Vysvětlení, doplnění, změna zadávací dokumentace č. 4 k veřejné zakázce – 64024106

Oprava kolejí a výhybek v dopravně Kořenov

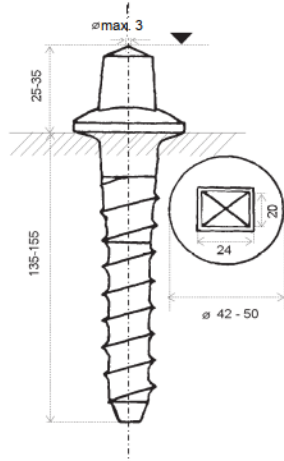
Ve výkazu výměr pro SO -07 Nástupiště B, je v položce (19/R5964153000) souhrnně uvedeno několik typů prefabrikátů použitých pro zhotovení povrchu nástupiště č. 1, což naznačuje, že jednotková cena má být odvozena ze zprůměrování rozdílných j.cen a rozdílných výměr tří prvků (I.velkorozměrových dlaždic 50x50x8 cm, II. nástupištních dlažebních desek s vodíci liniemi a varovnými pásy, III. barevného značení vodících linií). Dle našeho názoru může být při změně výměry v této kumulované materiálové položce zjištěné během provádění, každá taková změna předmětné položky nevýhodná jak pro zadavatele, tak pro objednatele. Navrhujeme proto nahradit položku č. 19 třemi materiálovými položkami odrážejícími skutečné povrchy a jednotkové ceny prvků různých typů, například

- nástupištní dlažební deska VLsVP

- velkoformátová dlažební deska 50x50x8cm šedá
- šedé varovné pásy

Dále navrhujeme zavedení další položky pro provedení vodících čar ve žluté barvě.

Zadavatel tímto sděluje, že skladba nástupiště byla vysvětlena v dotazu č. 21. Na povrch nástupiště je použita agregovaná R-položka a zhotovitel tak nacení zahrnutí všech uvedených typů dlaždic.

Obr.4.2.1: Hřebová značka „Měřický bod“

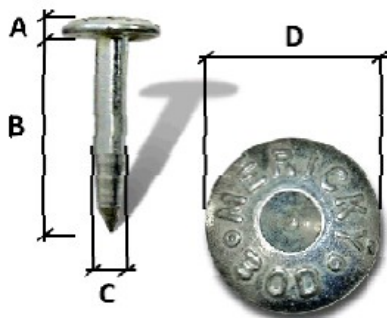
Prosíme o specifikaci typu geodetické značky v případě osazení měřičského bodu (Hřebové značky) do zpevněné plochy nástupiště. Je možné užít dle OŘ37, Příloha č.3 Druhy stabilizace bodů ŽBP předepsaný typ hřebové značky (viz obr 4.2.1.)?

Zadavatel tímto sděluje, že určil typ geodetické značky pro osazení měřického bodu a to dle čl. 5.2.2.1 a Zajištění prostorové polohy koleje na neelektrizovaných tratích SŽ, který je součástí Dílu 5 zadávací dokumentace.

Obrázek 4.4.1: Schéma základní odlehčené stabilizace bodu:

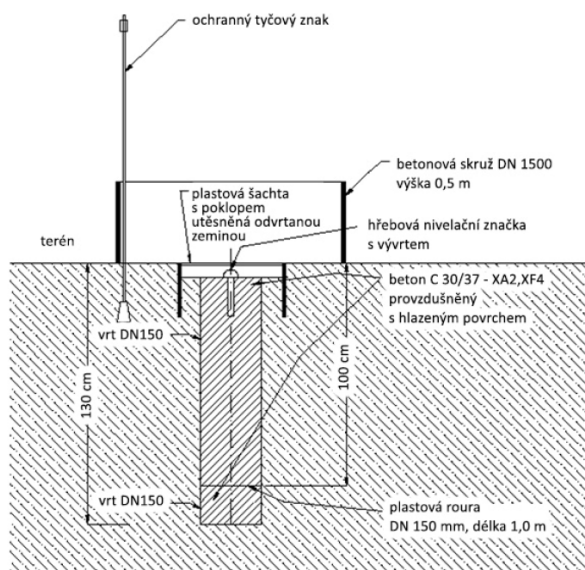
Prosíme o uvedení délky ochranné roury z PVC DN 300 užití při stabilizaci geodetických bodů uvedených v rozpočtu SO-02 v pozici číslo 30 („Zajišťovací značka hřebová s betonovým soklem“) a zda se jedná o stabilizaci bodů dle obr. 4.4.1. (Schéma základní odlehčené stabilizace bodu) nebo dle obr.4.5.1. (Schéma základní stabilizace bodu).

Zadavatel tímto sděluje, že v případě, kdy není možné použít stabilizaci do betonových základů, zhotovitel použije základní odlehčenou nebo těžkou stabilizací (čl. 5.2.2.2 b; c Zajištění prostorové polohy koleje na neelektrizovaných tratích SŽ, který je součástí Dílu 5 zadávací dokumentace), a to s ohledem na existenci inženýrských sítí.
